改善箇所説明図

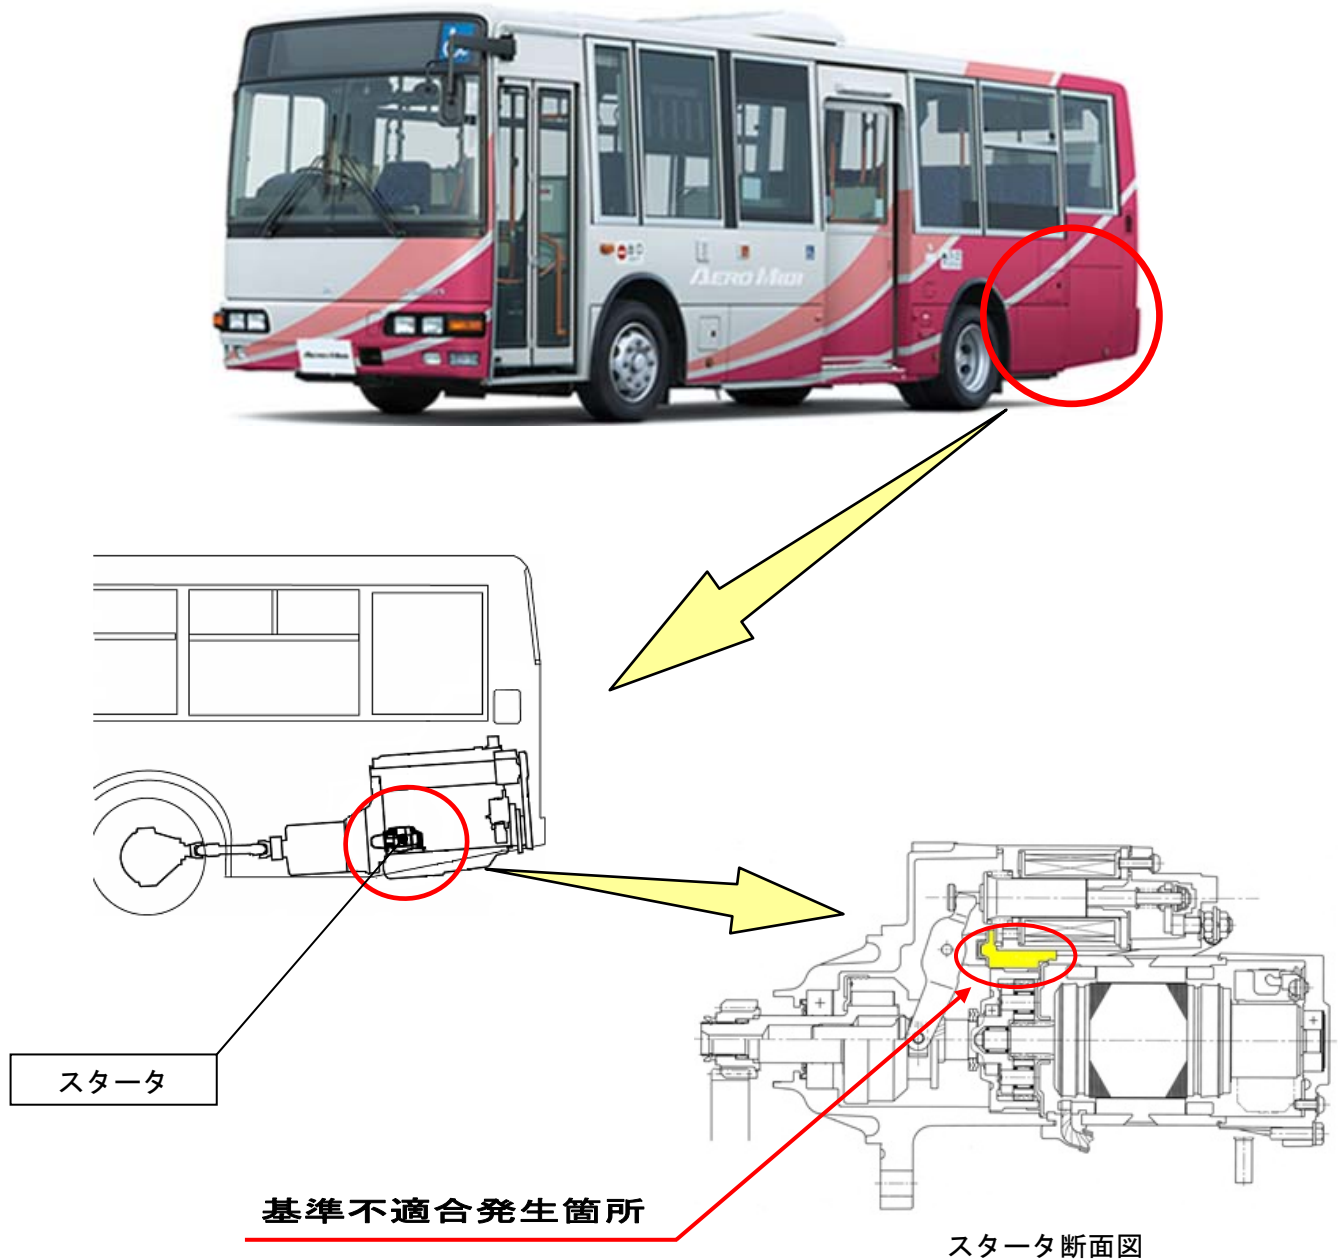
中型路線バスにおいて、スタータに使用されているゴム部品の材質が不適切であること及びフライホイールリングギヤの摩耗に対する余裕が不足しているため、アイドリング・ストップ&スタート・システムによるエンジンの始動を頻繁に行うと、当該リングギヤが早期に摩耗するものがある。そのため、そのままの状態で使用を続けると、スタータの空転が発生し、最悪の場合、エンジンが始動不能となるおそれがある。

- ① 全車両、スタータを対策品に交換すると共にフライホイールリングギヤの摩耗状況を点検し、使用限度を超えていた場合は新品のフライホイールリングギヤに交換する。
- ② アイドリング・ストップ&スタート・システムの制御プログラムを、フライホイールリングギヤの摩耗対策品に書き換える。
